**Avis délibéré de la mission régionale d'autorité environnementale  
relatif au projet de révision allégée n° 1  
du plan local d'urbanisme (PLU) de la commune de Vinzier (74)**

Avis n° 2020-ARA-AUPP-00992

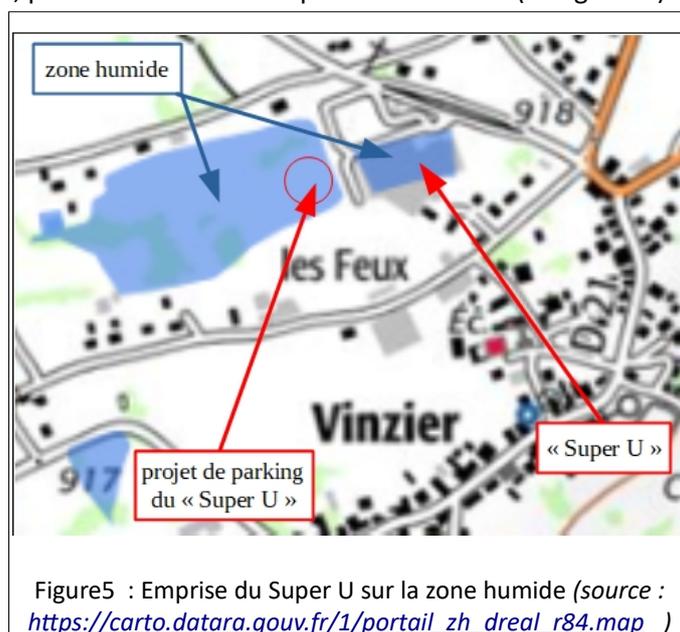
La présentation de la zone humide « *Les feux / Chef-lieu de Vinzier Nord-Ouest* »<sup>11</sup> inscrite à l'inventaire départemental des zones humides mérite également d'être complétée pour préciser que sa partie Est a déjà été détruite, en partie, pour construire le « Super U » en 2002<sup>12</sup> (cf. figure 5).

- **actualiser et prioriser les enjeux environnementaux (faible, modéré, fort) en intégrant l'artificialisation des sols et la neutralité carbone à l'horizon 2050 ;**
- **actualiser la présentation du paysage avec les photographies représentant l'occupation actuelle des sols ;**
- **préciser les fonctions d'une zone humide, mentionner la destruction passée de la zone humide « *Les feux / Chef-lieu de Vinzier Nord-Ouest* » pour la construction du « Super U » et établir l'absence de lien fonctionnel de cette zone humide avec la zone Natura 2000 située au Nord .**

Figure 6: Extension du parking au nord (sources : (en haut) rapport de présentation, tome 1 p.34, tome 2 p.22 ; (en bas) <http://geoportail-des-savoie.org> (photographie 2019-2020)

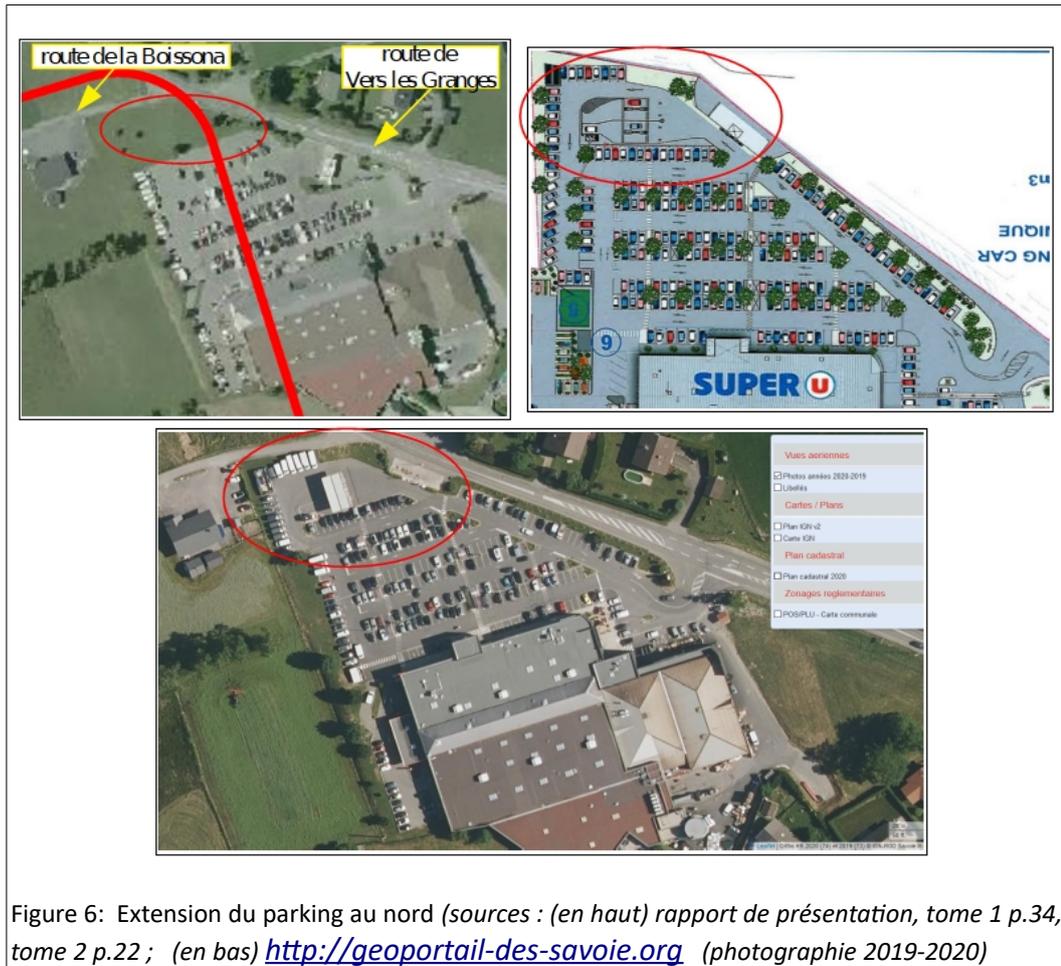
La présentation du paysage, notamment de l'occupation de l'espace, n'est pas actualisée. En ce sens, le parking existant du « Super U » est représenté comme étant séparé de la route de la Boissona et du carrefour de la route de Vers les Granges par une bande d'espace naturel<sup>14</sup>, alors que l'intégralité de ce terrain est déjà anthropisé, occupé par une station-service de l'enseigne « Super U »<sup>15</sup> (cf. figure 6).

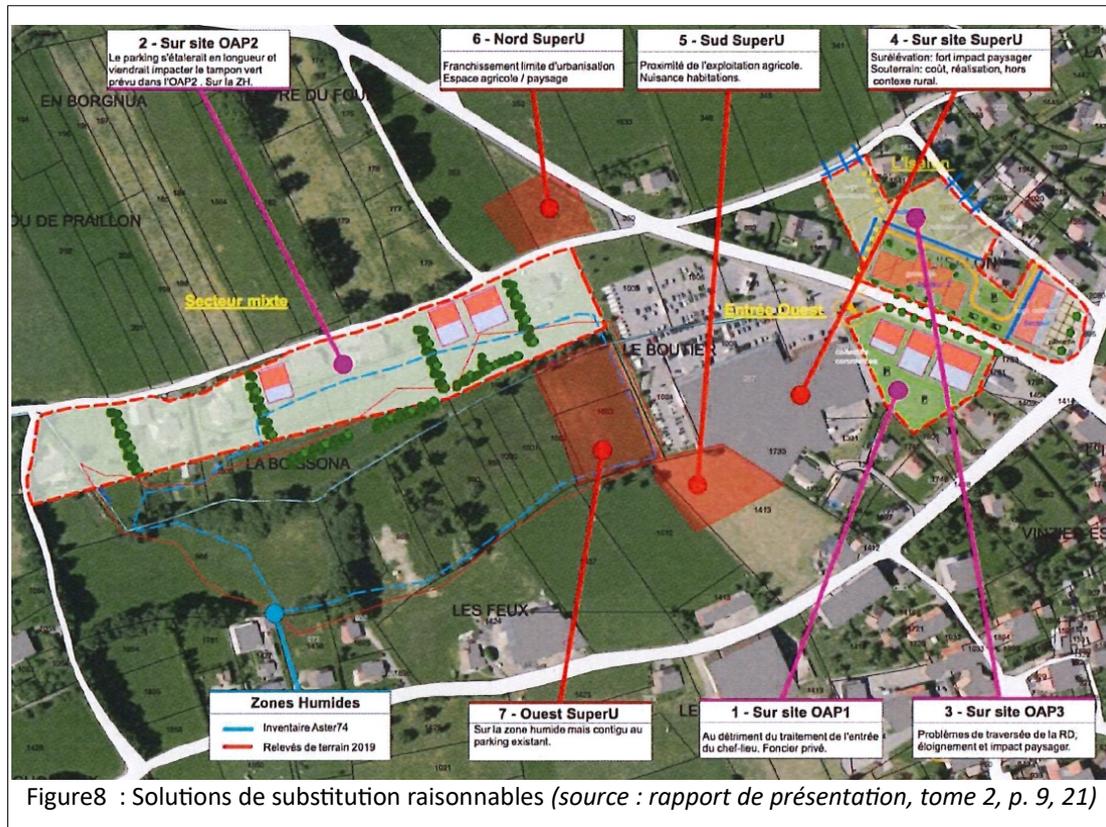
Le rapport de présentation précise que sept sites d'implantation ont été étudiés (RP2 p. 9-14, cf. figure 8). Le nombre de ces sites et la transparence de la démarche méritent d'être soulignés. Toutefois l'analyse du site alternatif n° 4 est contradictoire et mérite d'être approfondie.

La présentation de la localisation est contradictoire. En effet, le graphique (RP2 p.9, figure 7) représente le nouveau parking sur le bâtiment commercial du « Super U », tandis que l'analyse précitée semble le situer sur l'emprise même du parking actuel (cf. il vient « couvrir les places inférieures »). Aucun élément du dossier ne tend à démontrer que la construction de 80 places de stationnement nécessite deux étages.

La présentation contradictoire de cette option n° 4 et son analyse laconique, qui omet notamment de relever l'avantage comparatif susmentionné, établissent qu'elle n'a pas été suffisamment étudiée.

**L'Autorité environnementale recommande de mieux caractériser le besoin et reprendre l'analyse des solutions alternatives au regard des incidences des diverses options sur l'environnement.**

Figure9 : Mesure de compensation (source : rapport de présentation, tome 2, p. 27 et tome 1, p. 44)

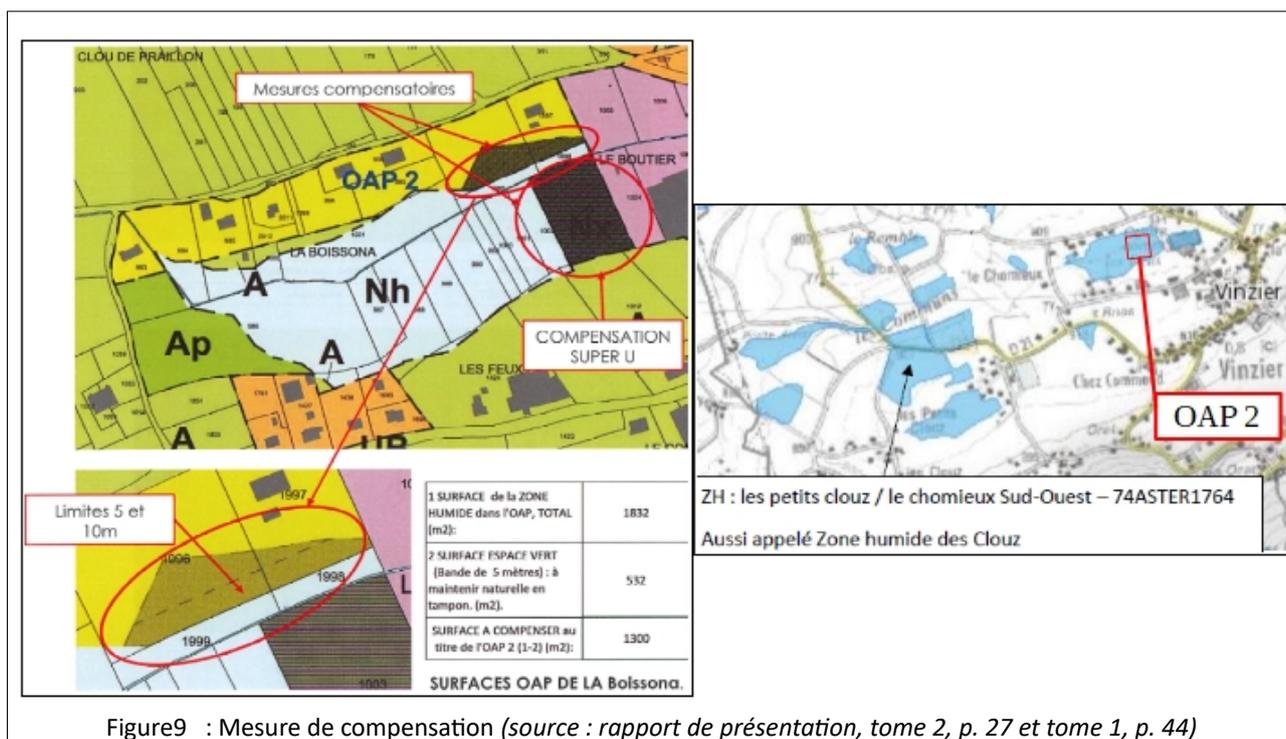
Après l'étude de deux sites de compensation potentiels, le rapport de présentation retient la zone humide « Les petits clouz / le chomieux Sud-Ouest », dite « des Clouz », comme présentant un besoin et un potentiel de restauration « *largement suffisant pour compenser la perte de surfaces dans le marais de la Boissona* »<sup>34</sup> (cf. figure 11). Cette zone humide ne paraît toutefois proposée comme mesure compensatoire que sur deux zones spécifiques liées à une roselière et une plantation d'arbres feuillus. La présentation de cette zone de compensation est contradictoire et mérite d'être clarifiée. En effet, le RP énonce que seules « ces deux dernières zones » (p. 51) sont dédiées à la mesure de compensation, mais ajoute que « Les zones identifiées en rouge sur la carte sont des zones potentiellement restaurables » (p.53 et légende de la carte p.52). Or cette carte représente une troisième zone en rouge qui paraît disqualifiée pour constituer un site de compensation dès lors qu'elle est présentée dans les termes qui suivent : « Saussaie marécageuse, incluant des groupements à reines des prés et communautés associées. Possibilité de restauration, sans engager trop de frais, mais pour des résultats incertains. L'habitat qui semble devoir en découler – un groupement de hautes herbes à Reines des prés, n'a pas un intérêt de premier degré » (p. 51)<sup>35</sup>Le périmètre et la superficie du terrain de compensation méritent d'être précisés pour établir que sa superficie correspond au seuil de 200 % de compensation d'une zone humide détruite<sup>36</sup>. Dès lors que la zone humide détruite et le site de compensation correspondent respectivement, d'une part, à une prairie pâturée mésophile (référéncée code 38.1 dans CORINE biotopes) et, d'autre part, à une roselière terrestre (87.2) et une plantation d'arbres feuillus (83.32)<sup>37</sup>, l'équivalence fonctionnelle du site de compensation n'est pas établie<sup>38</sup>.

Le résumé non technique énonce qu'« Un plan de gestion de la zone humide sera élaboré pour le suivi de l'efficacité des mesures de compensation »<sup>39</sup>. Cette mesure n'apparaît pas dans l'énoncé de la mesure compensatoire qui figure dans le RP3 et mérite d'y être ajoutée<sup>40</sup>.

L'Autorité environnementale recommande de compléter la mesure de compensation pour la destruction de la zone humide en particulier sur son équivalence qualitative et fonctionnelle.

Figure 11 : Extrait du PADD (source : PADD p.3/10  
[http://www.vinzier.com/padd/contenu\\_5698.html](http://www.vinzier.com/padd/contenu_5698.html) )

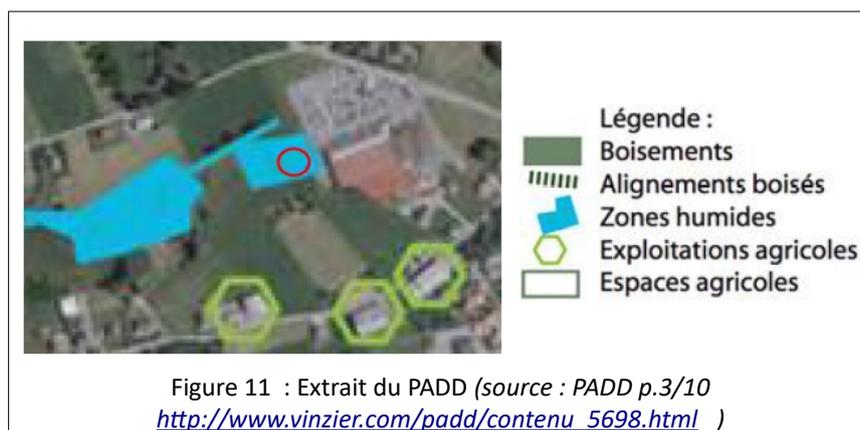
Le projet d'aménagement et de développement durables (PADD) du PLU de la commune affiche un objectif de protection des espaces naturels inventoriés, au nombre desquels figure la zone humide de Boissona (cf. figure 13)<sup>44</sup>.

Le choix, parmi les sept options alternatives examinées pour procéder à l'extension de l'aire de stationnement, de la seule option (n° 7) qui a pour objet et effet de détruire une nouvelle partie de cette zone humide apparaît en contradiction manifeste avec l'objectif de protection des zones humides affiché par le PADD.
